**Avis de la Mission Régionale d'Autorité environnementale
Nouvelle-Aquitaine formulé à l'occasion de la présentation
d'un projet de centrale photovoltaïque au sol
à Marçay (86)**

n°MRAe 2024APNA76

Localisation du projet : Commune de Marçay (86)
Maître(s) d'ouvrage(s) : SAS MARCAY SOLAIRE (Société EOLISE)
Avis émis à la demande de l'Autorité décisionnaire : Le Préfet de la Vienne
En date du : 23 février 2024
Dans le cadre de la procédure d'autorisation : Permis de construire
L'Agence régionale de santé et le Préfet de département au titre de ses attributions dans le domaine de l'environnement ayant été consultés.

Plan masse – extrait étude d'impact page 168.

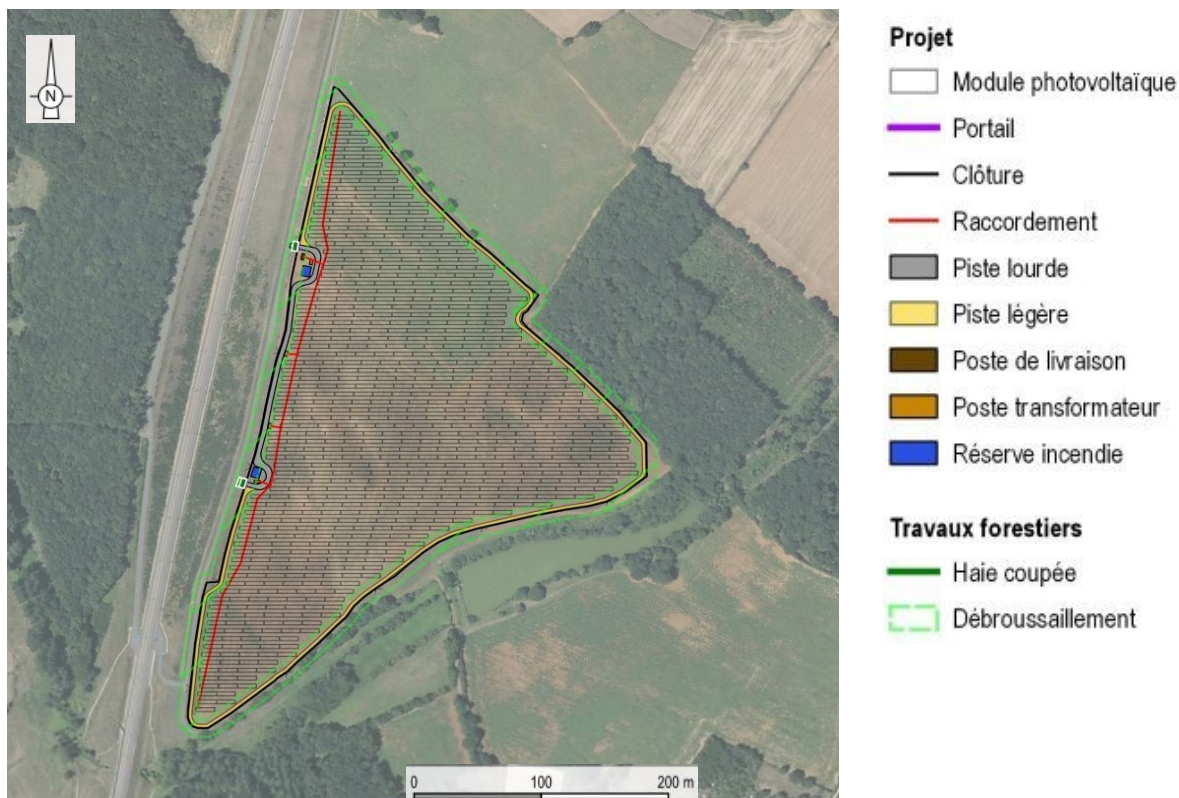
La MRAe rappelle que le raccordement du parc photovoltaïque au réseau public d'électricité fait partie intégrante du projet et recommande que les enjeux environnementaux liés aux opérations de raccordement soient précisés et fassent l'objet de la mise en œuvre de la séquence Éviter Réduire Compenser (ERC). Il en est de même pour les obligations légales de débroussaillage (OLD) imposées au-delà du périmètre clôturé du parc.

Une carte matérialisant le périmètre des abords du projet concerné par l'application des OLD, revue à 10 m de profondeur selon les spécifications délivrées par le SDIS de la Vienne, indique qu'une portion des habitats naturels précités sera impactée en phase de travaux comme d'exploitation, notamment certains arbres composant les haies multistrates.

La MRAe constate cependant que ce périmètre des OLD n'a pas été intégré et mobilisé dans la définition des impacts sur le milieu naturel, ces derniers étant jugés négligeables à nuls car localisés uniquement sur la zone des grandes cultures.

La MRAe recommande de compléter le dossier par une évaluation du niveau d'enjeu retenu pour les espèces faunistiques et floristiques inventoriées, certaines étant protégées, en prenant en considération les impacts découlant de l'application des mesures liées aux OLD sur les secteurs concernés, faisant partie intégrante du projet.
